**Commission économique pour l'Europe**

**Forum mondial de l'harmonisation des Règlements  
concernant les véhicules****193<sup>e</sup> session**

**Accord de 1958 :****Examen de projets d'amendements à des Règlements ONU  
existants, soumis par le GRBP****Proposition de complément 2 à la série 03 d'amendements  
au Règlement ONU n° 117 (Pneumatiques – Résistance au  
roulement, bruit de roulement et adhérence sur sol mouillé)****Communication du Groupe de travail du bruit et des pneumatiques\***

Figure 1

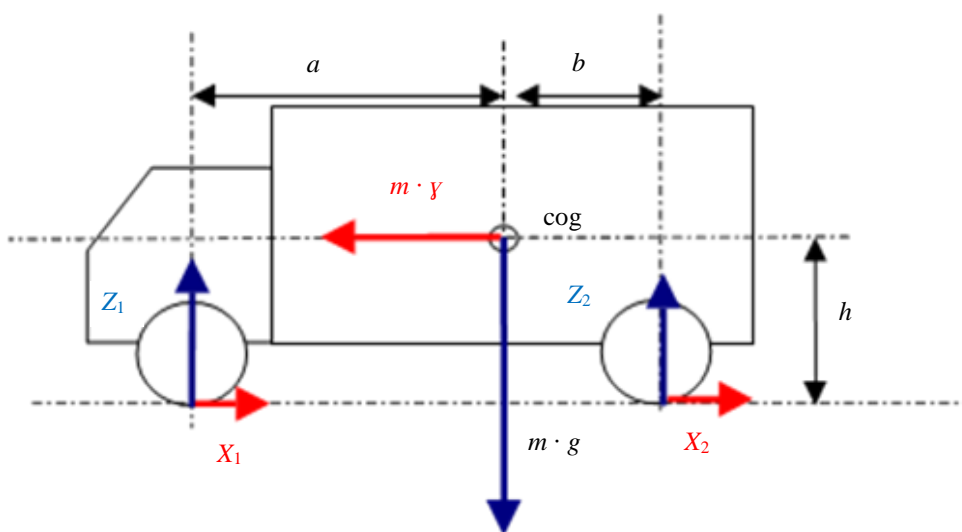
« 2.2.2.7.5 Calcul de l'indice relatif d'adhérence sur sol mouillé du pneumatique

L'indice relatif d'adhérence sur sol mouillé correspond au rapport entre le résultat du pneumatique à contrôler et celui du pneumatique de référence. Le moyen de l'obtenir dépend de la configuration d'essai telle qu'elle est définie au paragraphe 2.2.2 de la présente annexe. L'indice relatif d'adhérence sur sol mouillé ( $G$ ) du pneumatique est calculé selon le tableau 7 :

Configuration C1 : pneumatiques à contrôler sur les deux essieux	$G = f \cdot \frac{BFC(T)}{BFC(R)}$
Configuration C2 : pneumatiques à contrôler sur l'essieu avant et pneumatiques de référence sur l'essieu arrière	$G = f \cdot \frac{BFC(T) \cdot [a + b + h \cdot BFC(R)] - a \cdot BFC(R)}{BFC(R) \cdot [b + h \cdot BFC(T)]}$
Configuration C3 : pneumatiques à contrôler sur l'essieu avant et pneumatiques de référence sur l'essieu arrière	$G = f \cdot \frac{BFC(T) \cdot [-a - b + h \cdot BFC(R)] + b \cdot BFC(R)}{BFC(R) \cdot [-a + h \cdot BFC(T)]}$

et où (voir aussi la figure 1) :

- $f$  est le facteur de correction en fonction du pneumatique d'essai de référence normalisé utilisé ;
- $cog$  est le centre de gravité du véhicule chargé ;
- $m$  est la masse (en kg) du véhicule chargé ;

- $a$  est la distance horizontale entre l'essieu avant et le centre de gravité du véhicule chargé (m) ;
- $b$  est la distance horizontale entre l'essieu arrière et le centre de gravité du véhicule chargé (m) ;

- $h$  est la distance verticale entre le niveau du sol et le centre de gravité du véhicule chargé (m) ;
- N. B.* : Lorsque  $h$  n'est pas connu avec précision, les valeurs les plus défavorables suivantes s'appliquent : 1,2 pour la configuration C2, et 1,5 pour la configuration C3.

Figure 1

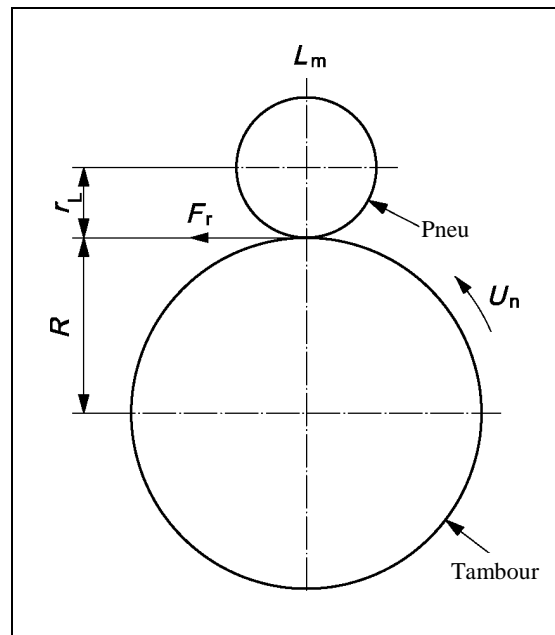
## « 4.5 Mesurages et enregistrements

Ce qui suit doit être mesuré et enregistré (voir la figure 1) :

- a) La vitesse d'essai,  $U_n$  ;
- b) La charge supportée par le pneumatique, normale à la surface du tambour,  $L_m$  ;
- c) La pression de gonflage d'essai initiale, définie au paragraphe 3.3 ci-dessus ;
- d) Le coefficient de résistance au roulement,  $C_r$ , et sa valeur corrigée,  $C_{r\text{corrigé}}$ , à 25 °C et pour un diamètre de tambour de 2 m ;
- e) La distance de l'axe du pneumatique à la surface externe du tambour dans des conditions stabilisées,  $r_L$ , en mètres ;
- f) La température ambiante,  $t_{\text{amb}}$  ;
- g) Le rayon du tambour d'essai,  $R$  ;
- h) La méthode d'essai choisie ;
- i) La jante d'essai (désignation et matériau) ;
- j) La dimension, le fabricant, le type et l'identifiant (s'il existe) du pneumatique ; le cas échéant, l'indice de vitesse, l'indice de charge, le numéro DOT (Department of Transportation).
